# RENESAS TECHNICAL UPDATE

製品分類	MPU & MCU	発行番号	TN-SH7-A784A/J	Rev.	第1版
題名	SH7785 HSPI 電気的特性タイミング規定の訂正		情報分類	技術情報	
適用製品	SH7785 グループ	対象ロット等	関連資料	SH7785 ハードウェアマニュアル Rev.1.00 2009年9月18日 (RJJ09B0285-0100)	
		全ロット

図 32.50 HSPI データ出力/入力タイミング

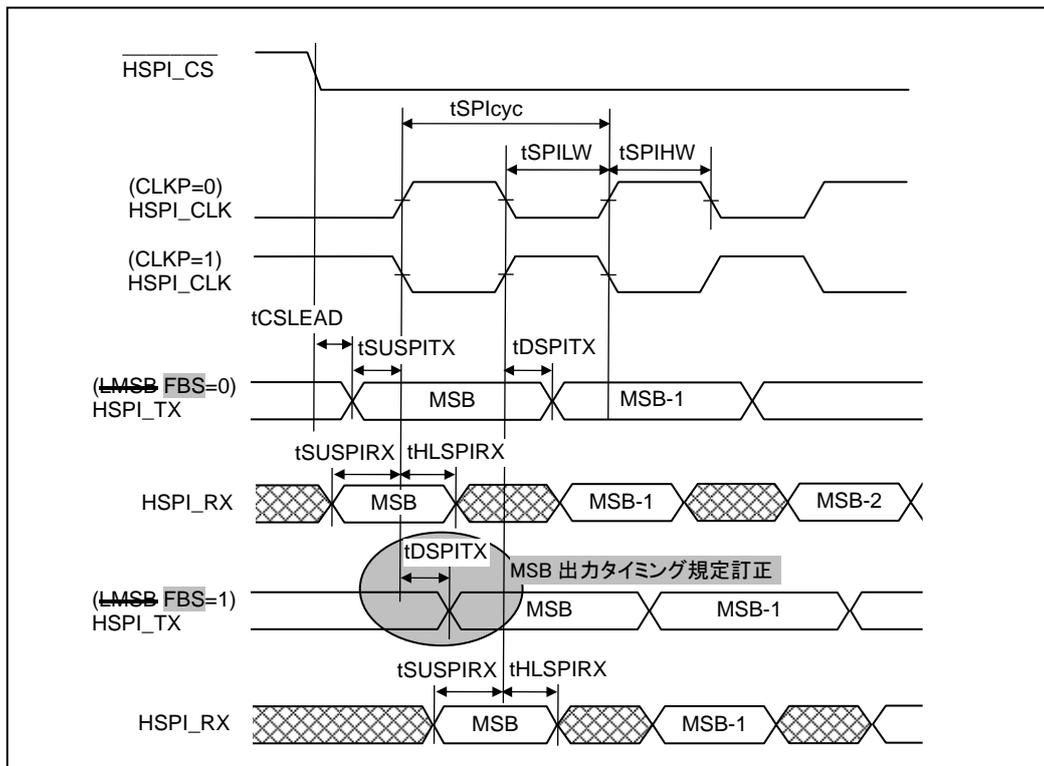
ハードウェアマニュアル 32.3.12 HSPI モジュール信号タイミング (関連資料 p32-48、図 32.50)

下図において、円で囲った網掛け部分のタイミングが訂正となります。

また、HSPI\_TX の条件に誤記がありましたので合わせて訂正します(取り消し線部分が削除、網掛け部分が追加/訂正)。
